資料1 武蔵野市立井之頭小学校改築懇談会委員からの意見及び回答一覧

武蔵野市立井之頭小学校改築
基本設計 概要版

令和 6（2024）年 3 月

1 階平面図

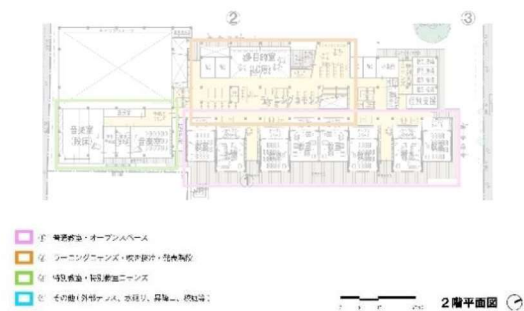
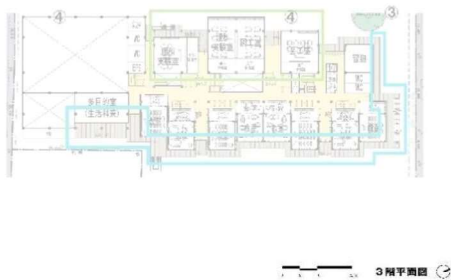
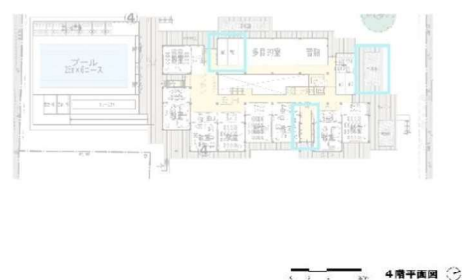
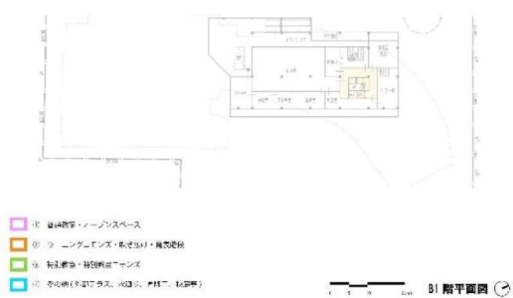
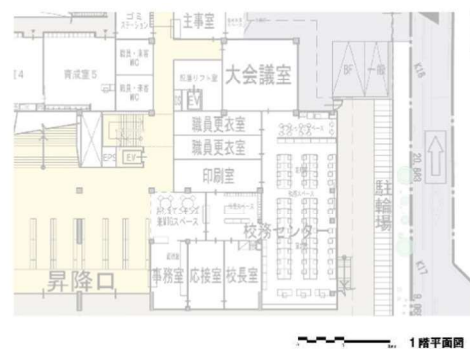
水場が多い
とありがたい

トイレが2
か所あるの
がうれしい

全校朝会は、トラック
とは関係なく、整列す
る。トラック用と、全
校朝会用に、杭をうち
たい。

昇降口は、広く
するか、児童用
2か所欲しい
（混みそう）

職員：来客用玄
関と、児童用昇
降口2つを分け
たい。

教育相談室は、
特別支援の近く
でもよい（その
分、昇降口を広
いとうれしい）

保健室が1階
で、外からも出
入りができるのが
うれしい

鉄棒が日陰
にあるとあ
りがたい

砂場と
鉄棒を
離す

体育倉
庫を、
近くに

校長室と職
員室の間に
ドアが欲しい

子どもが職員室
に来にくい。子
どもの気配が分
かりにくい。

職員室が縦
長で、後ろ
まで声が聞
こえるか

廊下はある？そ
れが、ビオトー
プ近くにする

プールの機
械室、プー
ルと同じ階
がよい

武蔵野市立井之頭小学校
1階平面図

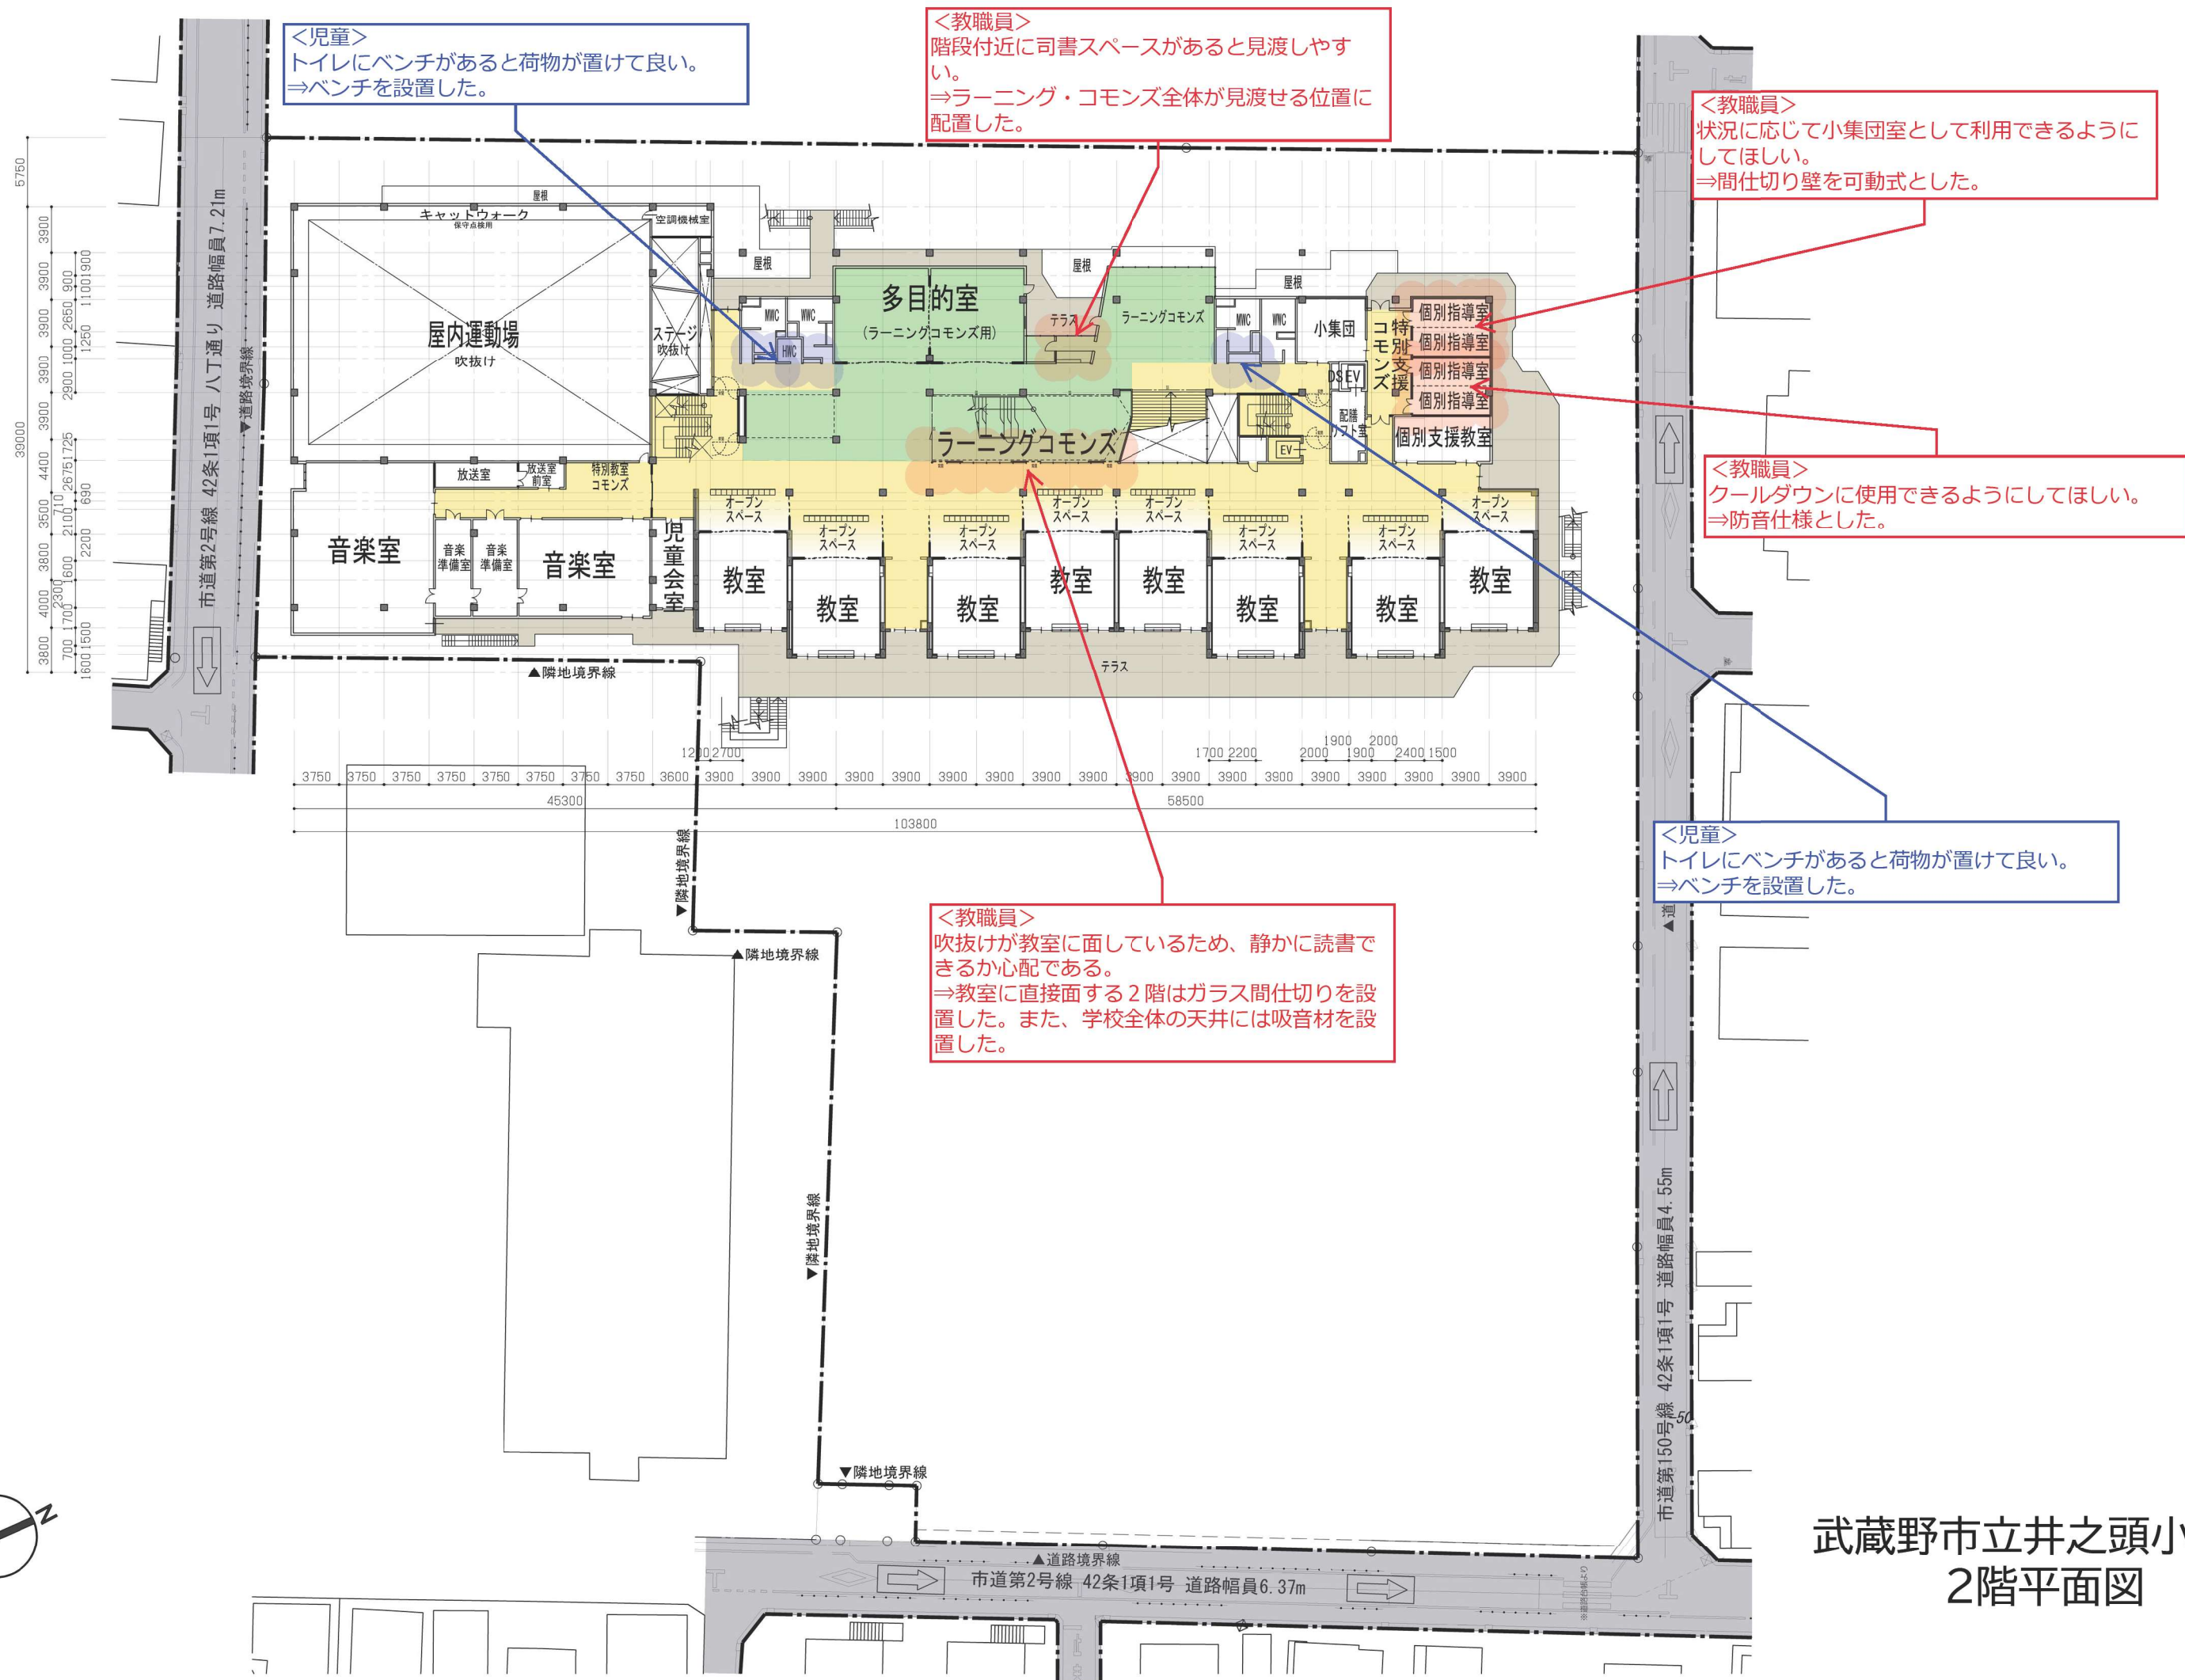
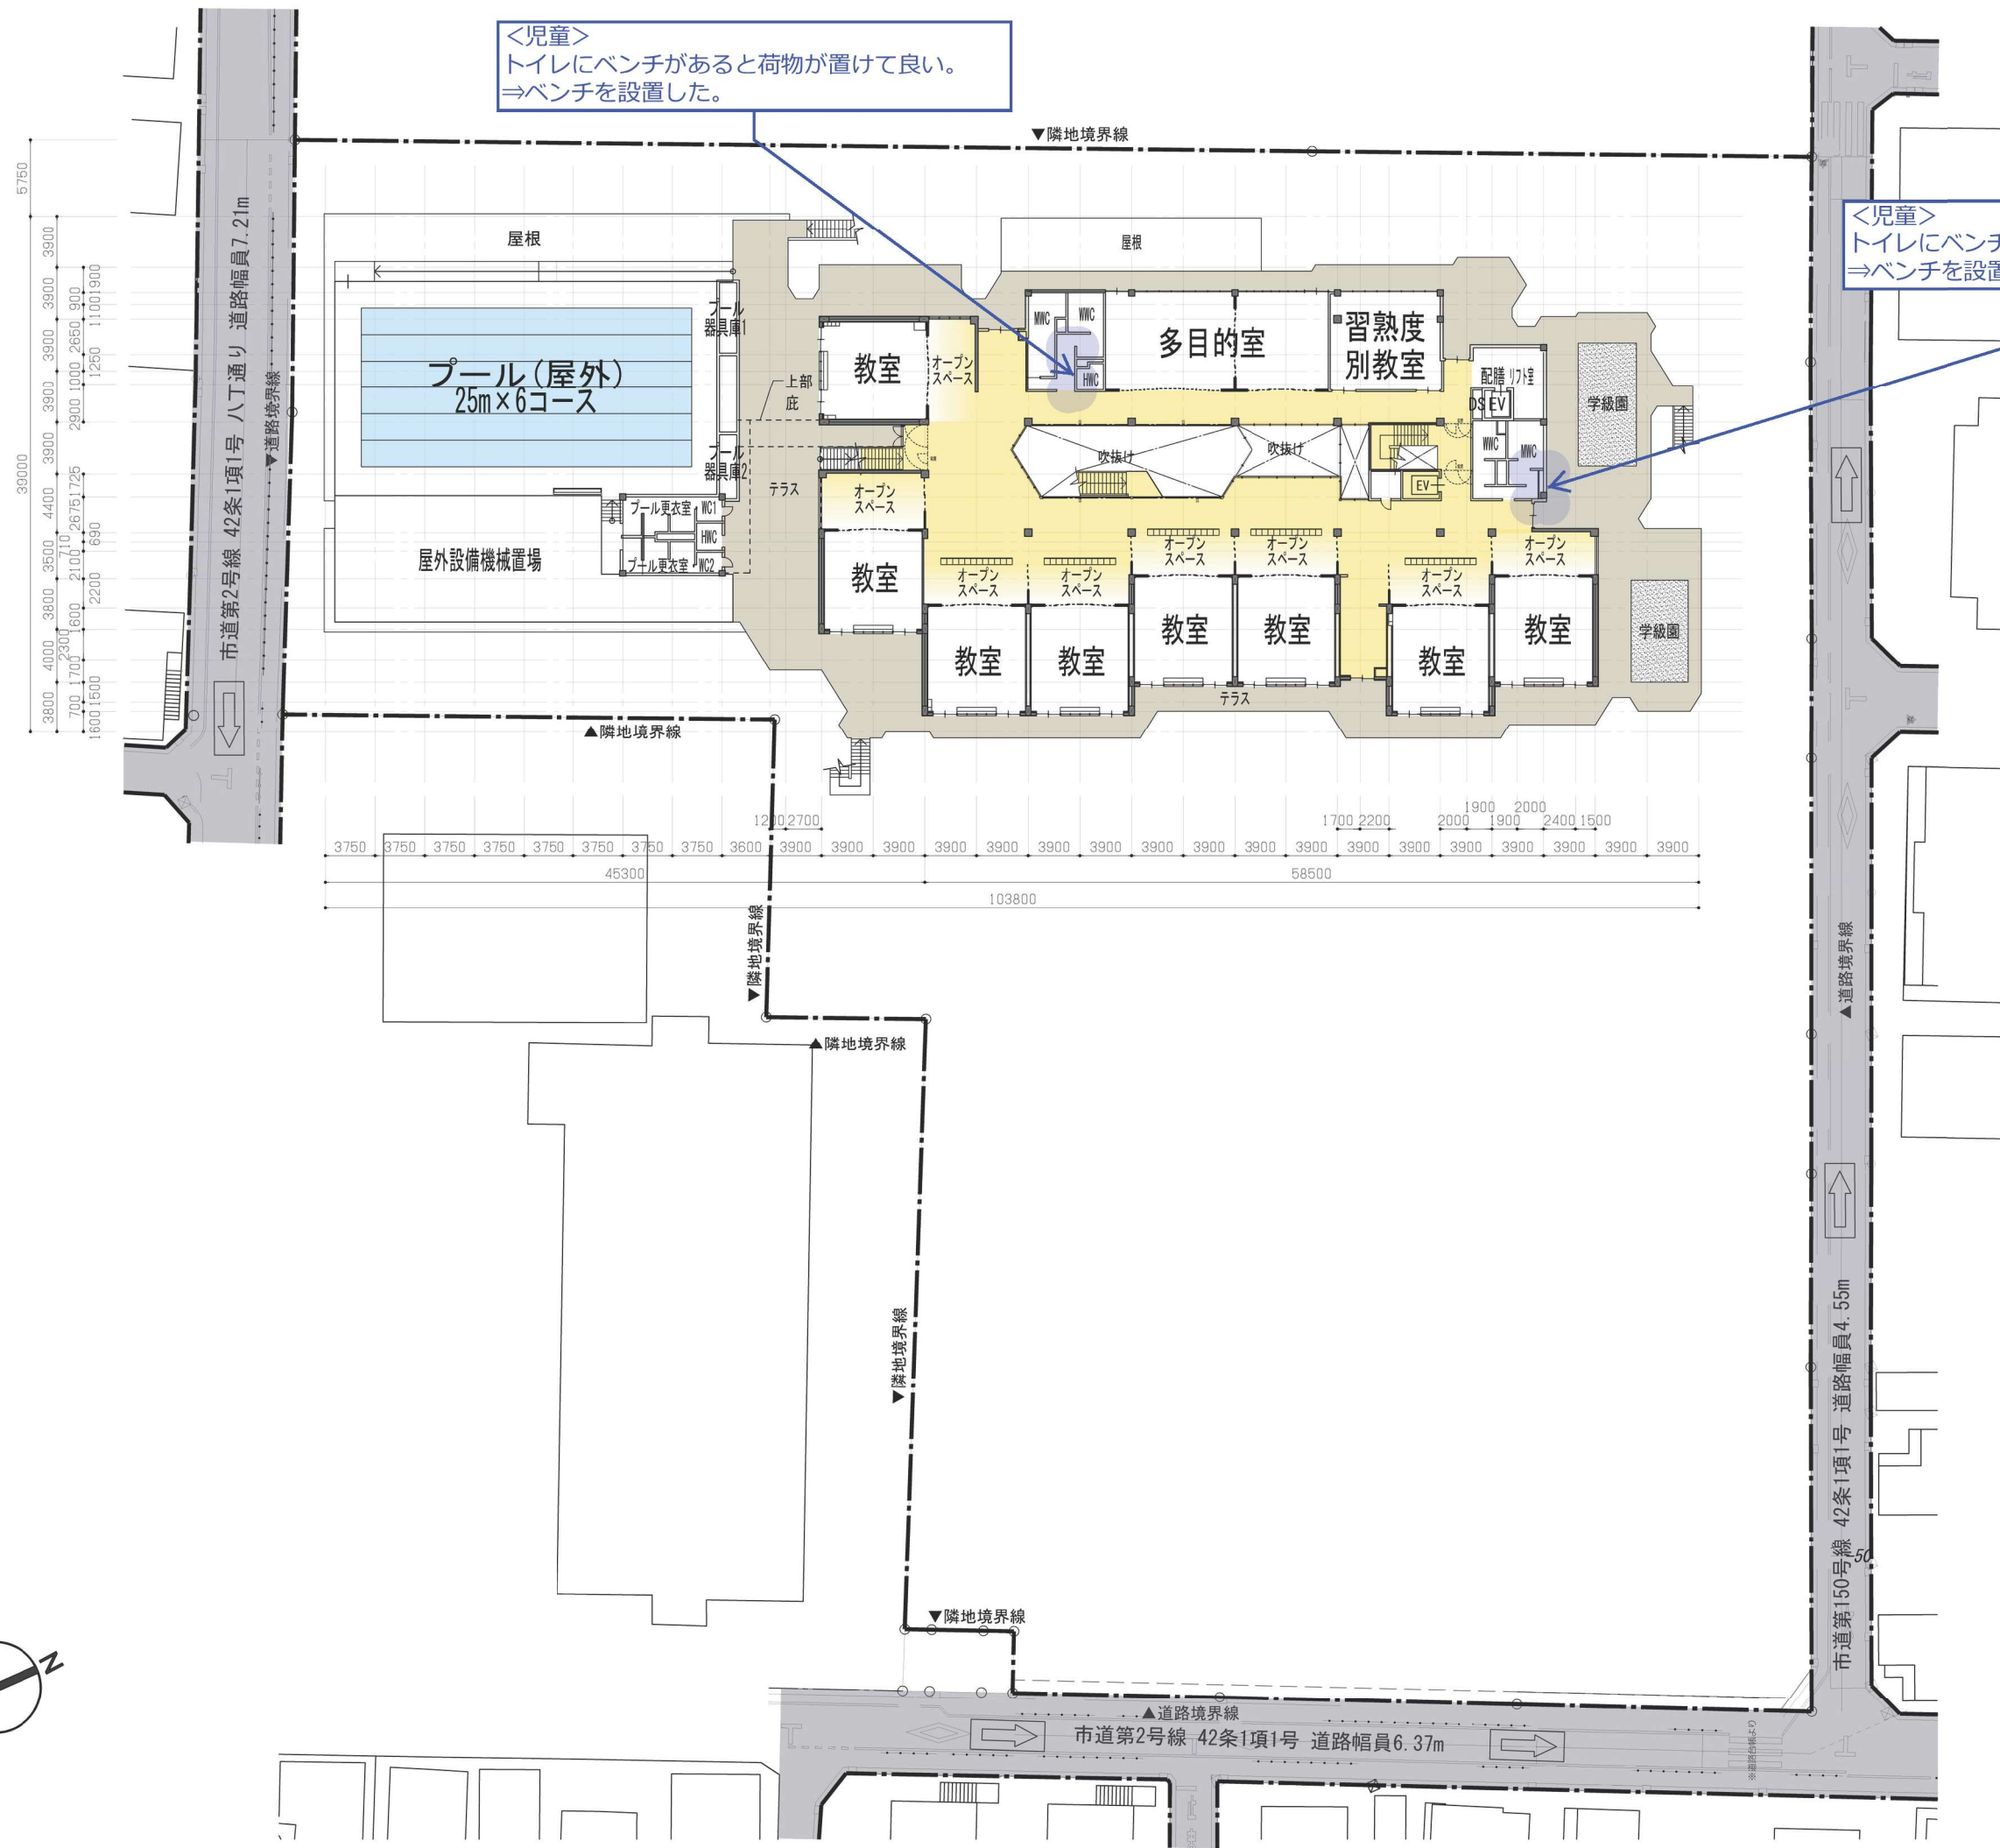
番号	意見場所	カテゴリー	意見要旨	回答
1	第8回	動線	給食の食材の搬入はどこからか。	スロープを介して地下1階からである。
2	第8回	防災	地下の浸水対策は？	地下浸水しないよう、止水板、ポンプの設置を検討する。
3	第8回	地域子ども館	学童で150人分のおやつを用意するのに、このキッチン小さい。足りない。	5つの育成室それぞれにキッチンを計画している。
4	第8回	地域子ども館	静養室兼更衣室とは職員用か？児童のクールダウンスペースはどこか？	静養室兼更衣室は職員用である。また、児童のクールダウンスペースは各育成室内にカーテンで仕切れるスペースを設ける。
5	第8回	テラス	テラスの具体的な想定用途は何か？授業時間外も使用する想定か？	例として、朝顔やミニトマトの観察、自然光を使った実験を想定している。休み時間も含め学習環境のスペースと考えており、使い方、安全対策を学校と協議していく。
6	第8回	テラス	4階のテラスは雨ざらしか？デッキが木だと腐って陥没するのではないか。	雨ざらしになる。仕上げ材料は耐久性を考慮して今後精査していく。
7	第8回	避難経路	児童の避難経路は？	屋内階段（レーニング・コモンズ吹抜け内の階段を除く）2か所、屋外階段4か所より避難できる。
8	第8回	防災	防災倉庫、備蓄倉庫の出し入れはどうやってするのか。	南側車両出入口より搬入し、防災倉庫、備蓄倉庫近くに一時駐車し、出し入れする。
9	第8回	教室配置	教室が雁行することによる見通しの悪さは？	見通しについては、廊下を直線形状とする他、家具の高さを低くする等安全対策を講じる。
10	第8回	地域開放	現状教室1つ分の部屋をPTAと青少協で一緒に使用している。新校舎の地域連携室の面積が狭いと思われるが、PTA、青少協の打ち合わせ等がバッティングする場合は、開放用多目的室等を使用する想定か？	都市計画上の制限で床面積に余裕はなく、地域連携室を広くすることは難しい。開放用多目的室はフレキシブルな利用を想定しており、利用は可能である。
11	第8回	テラス	テラスの手すりの高さ等はどうか？いつ分かるのか。	高さ1.4m程度を想定している。（第9回懇談会で提示）

12	第9回	意見聴取	写真にあるスペースは実際に作るという認識で良いか。子どもたちが期待していると思うので、がっかりさせないであげて欲しい。	あくまでも写真はイメージであるが、子どもたちの意見を尊重し、新しい空間を創出する。
13	第9回	テラス	日当たりのいい段々テラスは、暑い真夏でも使用できるようにして欲しい。	法規制により高さに制限があるため屋根をかけることはできない。建材等の工夫で直射光の照り返しが少ない材料等を検討する。
14	第9回	吹抜け	吹抜けの冷暖房はどうなるのか。	新鮮な外気を適切な室温に調整し、吹抜けを介して校舎全体に送り、教室の換気設備から個別に排気する中央換気システムを採用する。
15	第9回	意見聴取	ワークショップ等の意見はプランに反映されているのか。意見と対応が分かるように示されるとよい。	ワークショップを踏まえ、プランに反映できるところは反映している。今後意見と対応がわかるよう提示する。（第11回懇談会で提示）
16	第9回	地域子ども館	事務室には支援員14名分の机を置くことはできないのか。	事務室は支援員の打ち合わせスペースではなく休憩室としての利用を想定しているため、全支援員分の机を置くことは考えていない。育成室に支援員の机を置くことを想定している。
17	第9回	地域子ども館	地域子ども館用玄関は、こどもクラブとあそべえで合わせて相当数の靴箱が必要になるが、置くことはできるのか。	最新（R4年度）の人口推計に基づく最大入所者数分の靴箱を設置する。また、あそべえについては、校庭側から直接部屋に入れるよう、室内に靴箱を設置する。
18	第9回	地域子ども館	あそべえ内にもランドセルロッカーは置かれるのか。現在のロッカーがまだ新しくきれいなため、出来れば移設して使用したい。	ランドセルロッカーは設置するが、レイアウトの関係から新規で考えている。現在のロッカーがレイアウトに収まるか検討する。
19	第9回	地域子ども館	外道具の置場はあるのか。	校庭の南東角に物置を置くことやあそべえ内倉庫等に収納する計画とする。
20	第9回	地域子ども館	あそべえとこどもクラブの事務室は別にできないか。	面積の都合上別に設けることはできないが、事務机を各室に配置できる広さを確保していく。

21	第9回	地域子ども館	育成室からの二方向避難はできるのか。	外廊下への出入り口と、室内を通過して避難できる出入り口の2つの経路を確保している。
22	第9回	避難所	避難所運営本部は大会議室なのか。避難所から遠いように思える。	避難所運営本部については防災課と協議し、大会議室としている。今後、防災課より避難所運営組織と協議することとしている。

番号	意見場所	カテゴリー	意見要旨	回答
23	第9回	避難所	現校舎のNTT災害用特設公衆電話の設置場所はかわせみ教室内で、個人情報があるため出入りがしにくい。	NTT災害用特設公衆電話の設置場所については、避難所運営本部となる大会議室及び昇降口付近を予定している。今後、防災課と協議することとしている。
24	第9回	プール	プールの周りは壁があるのか。現在の屋上プールは少し離れた場所にいても子どもの声がよく聞こえてくるため、普通教室が近いと音が気になるのでは。	夏期は窓を閉めて空調する。窓ガラスは遮音ではないが、ガラスの厚みが一定以上あり、授業に支障を生じるものとは考えていない。詳細設計で検討する。
25	第9回	昇降口	昇降口が1か所では混雑するのでは。	15メートル程度の幅があるため、十分であると考えますが、シミュレーションする。 (第10回改築懇談会にて、登校時間(10分間)内で登校完了する想定について報告)
26	第9回	設備	プールの横に室外機が集中しているが、プールの方に熱風が来るのでは。特に西側は夏の西日で非常に熱くなると思われる。	室外機の排気温度を確認し、支障があれば位置等再検討する。
27	第9回	外構	既存樹木を残すと記載していただいてありがたい。	既存樹木については極力保存する方針であるが、改築建物に当たる樹木や、樹木の健全度やまちづくり条例上求められる歩道状空地との兼ね合い等を考慮し、伐採の必要が生じることもあることはご理解いただきたい。
28	第9回	外構	歩道状空地とは、どのようなイメージになるのか。	既存樹木を残せる部分については、既存樹木を避けながら歩道を連続させるイメージである。 (第10回改築懇談会にて詳細説明)
29	第9回	家庭科室	家庭科室は南側で体育館に近いほうが、地域開放諸室と一体感があるのでは？	家庭科室はあくまでも学校の特別教室である。しかしながら、災害時の利用を想定して1階の学校エリアと地域開放エリアの中間に配置している。
30	第9回	トイレ	オストメイト等を備えたバリアフリートイレは、学校側の教職員・来客用トイレにもあったほうが良いのでは。教員に必要とされる方が出てくる可能性があるため。	職員室のある1階にはあそべえ近くに車いす対応バリアフリートイレ、開放エリアには車いす・オストメイト対応バリアフリートイレを設置する。教員、来客については、必要により開放エリアのバリアフリートイレの利用を想定している。

31	第9回	プール	プールに至るまでの底は幅が狭いのではないかな。	小雨が降っているときなどに利用することを想定しているため、通常時は底の下を通らない前提で設計している。小雨時にプール利用があった場合やプールオフシーズンに通常の更衣室として利用する場合を想定しての必要最低限の底を設置している。
32	第9回	動線	キンモクセイの下は車両が通行できるのか。枝が十分低い位置にあったような記憶がある。	樹木の位置は確認しており、車両は通行可能である。
33	第9回	昇降口	昇降口が狭いが、朝の登校時間(10分間)の間に児童が一斉に使用しても遅刻せずに登校できるか。	15メートル程度の幅があるため、十分であると考えますが、シミュレーションする。 (第10回改築懇談会にて、登校時間(10分間)内で登校完了する想定について報告)
34	第9回	動線	南門も登下校で使用できないのか。御殿山方面からの児童は使えと嬉しいと思う。	運用の話のため、学校の判断である。学校としては、人員的に難しいとの見解である。
35	第9回	吹抜け	図書館の上を歩ける橋とは、どこを指すのか。アンケートで提示した写真と違いすぎるとがっかりさせてしまうのでは。	ラーニング・コモンズを上から覗くことができる部分を橋と表現している。あくまでも写真はイメージであるが、子どもたちの意見を尊重し、新しい空間を創出する。
36	第9回	畳	畳のあるスペースとはどこを指すのか。アンケートで人気のため、ないと子どもたちががっかりするのでは。	ラーニング・コモンズに設ける予定の読み聞かせコーナーなどを想定している。
37	第9回	地域連携室	青少協は倉庫が別途あるのであれば、打ち合わせ等のスペースはPTAと同じで良い。別で倉庫がないのなら、青少協室は倉庫として使用したい。	校庭の南東角に物置を置くことや、青少協室内に収納することを検討している。
38	第9回	地域開放	外での外部団体等の活動用の倉庫はどこにつくるのか。	校庭の南東角に物置を置くことを検討している。
39	第9回	外構	歩道状空地でゆるやかにつながるというが、どの程度つながるのか、セキュリティ面で気になる。	歩道状空地と学校とはフェンス等でセキュリティを区切る。歩道状空地や緑などを通じて地域と学校がゆるやかにつながる。

40	第9回	トイレ	「地域開放用トイレ」とは、地域の人たちが立ち寄り利用できるトイレなのか。	地域の人たちが立ち寄り利用するトイレではなく、地域開放用施設を利用している人のためのトイレである。

番号	意見場所	カテゴリー	意見要旨	回答
41	第9回	トイレ	授乳スペースはあるのか。多目的トイレで授乳するのなら、空調等の設備があるとよい。	固定の授乳スペースは設置しない。イベント時や災害時は、運用で空調設備のある空き教室等を活用する運用を確保する。
42	第9回	トイレ	トイレでの授乳というのは非常に抵抗がある。認識を改めて欲しい。	トイレでの授乳は想定していない。イベント時や災害時は、運用で空調設備のある空き教室等を活用する運用を確保する。
43	第9回	トイレ	和便器というのは必要なのか。	和便器は設置しないこととする。 (改築懇談会委員一同了解)
44	第9回	トイレ	昔は男子がトイレの個室に入るとからかわれるため、入るのに抵抗があった。トイレはすべて個室とすることはできないのか。	最近ではそういったことでからかわれることはない。授業中ですら平気でトイレに行く児童も多い。
45	第9回	テラス	テラスが繋がっているため、普通教室から特別支援教室のテラスまで回れてしまう。外から覗かれてしまうと、授業に集中できないのでは。なお、3階も同様。	配慮すべき教室については、外から覗かれないよう工夫する。
46	第10回	外構	歩道状空地と校庭に段差はあるのか。	歩道状空地と校庭は同じ高さのため、段差はない計画である。
47	第10回	地域連携室	青少協用の倉庫について、あまり大きいものが用意できないということであれば、青少協室を打ち合わせスペース兼倉庫とするため、PTA室とは分けてほしい。	青少協室とPTA室は分けて計画する。
48	第10回	地域子ども館	あそべえの遊び道具等については、校庭に設置する倉庫に収納することになるのか。	今回計画しているあそべえは、既存のあそべえよりも大きな面積で計画しており、あそべえ教室にも遊び道具倉庫を設える予定である。加えて校庭にも倉庫を設置する。
49	第10回	地域子ども館	こどもクラブの倉庫は建物内に用意されているのか。	建物内に専用の倉庫は計画していない。従来よりも大きくなるあそべえ室内や校庭に設置する倉庫をご活用いただきたい。
50	第10回	地域子ども館	こどもクラブの利用者を保護者が迎えに来る際に、校庭側の玄関ではなく、西側の外廊下側から迎えに来れるようにしてほしい。	西側については、車両が通るルートになっていることもあり、安全面の課題があるため、基本的には校庭側の玄関を利用することになる。

51	第10回	環境配慮	落ち葉の堆肥スペースは計画しているのか。	現時点では計画していない。しかし、現在学校の落ち葉を堆肥スペースに溜めて腐葉土にしたものを学校内や近隣で利用する活動があるため、今後計画していく。
52	第10回	設備	外気を地下ピットを通して空調に活用するとのことだが、地下に自校調理場があるため、調理の匂いが教室等に漂ってくるということはないか。	系統が異なるため、匂いが漏れることはない。
53	第10回	避難経路	防火扉、防火シャッターはつくるのか。	避難階段、吹抜け等については、建築基準法に基づき防火扉、防火シャッター等で区画する。
54	第10回	避難経路	避難階段は平常時は利用できるのか。それとも平常時も閉まっているのか。	平常時は開いており、階段を利用できる。火災時に煙を感知した際に自動的に閉まる構造である。
55	第10回	環境配慮	環境配慮について盛り込むことは良いことだと思うが、一方でコストが上がることもなる。コストを含めた提案がないと判断がつかない。	昨今では気温がかなり上がっていることもあり、将来のことを見据えて環境に配慮した計画とする。改築懇談会で金額についての議論はしないが、しっかりと精査する。金額の精査後に改築懇談会に対して金額を示す。
56	第10回	プール	プールに設置する日除けはどのようなものを想定しているのか。	日影規制、高さの制限がある中で現在検討中であるが、プール全体を覆える膜のようなものを想定している。
57	第10回	天井高	既存校舎の天井高3mに対し、改築後が2.8m程度であり、既存よりも低くなる。このことについて説明してほしい。	天井高3m以上という基準ができた当時は、空調設備も換気設備もない状況で60名程度の児童が一つの教室で過ごしており、気積を確保するために天井高を確保していたようだ。現在は、性能の良い空調設備、換気設備があること、児童数も35名ということで、3m以上という基準が撤廃されている。また、天井高2.8mについても、他自治体の事例を視察しているが、圧迫感を感じる高さではないと考えている。

番号	意見場所	カテゴリー	意見要旨	回答
58	第10回	外構	正門裏のシンボルツリーはどのような樹種になるのか。 また、図面の下の方に「既存の桜の記憶を継承する新植」とあるが、どのあたりの桜を切らざるを得ないのか。	正門裏に新植するシンボルツリーの樹種については、現時点では大きくなり過ぎないサクラを想定しているが、今後のまちづくり条例手続きの中での近隣の方からの意見によっては、変更となる可能性がある。 また、切らざるを得ない桜は東門脇の桜である。樹木医の診断で、空洞化していて倒木の恐れがあるということが判明したため伐採せざるを得ないが、樹木を新植するにあたり、桜があったことを踏まえて桜を新植する。
59	第10回	外構	校内の桜は全て切ることになるのか。	老朽化、空洞化していない健全な桜については、保存する。
60	第10回	外構	新植する樹木については、近隣住民に配慮し、毛虫の付きにくいものとしてほしい。	毛虫の付きにくい樹種を選定する。
61	第10回	設備	各部屋に設置するエアコンが床置きということで、エアコンの近くの児童に冷気が当たることが懸念されるが問題ないか。	エアコンの冷気が直接児童に当たることのないように計画する。
62	第10回	教室	各教室に黒板は設置されるのか。黒板の場合、チョークが健康上良くないのではないかと感じる。	ホワイトボードについても検討したが、マーカの跡が残ってしまふことが多いこと、黒板が使いやすいということで、黒板を設置する方向で進めている。 また、現在使用しているチョークは、貝殻を主原料とした炭酸カルシウムからできており、体にもやさしいものである。
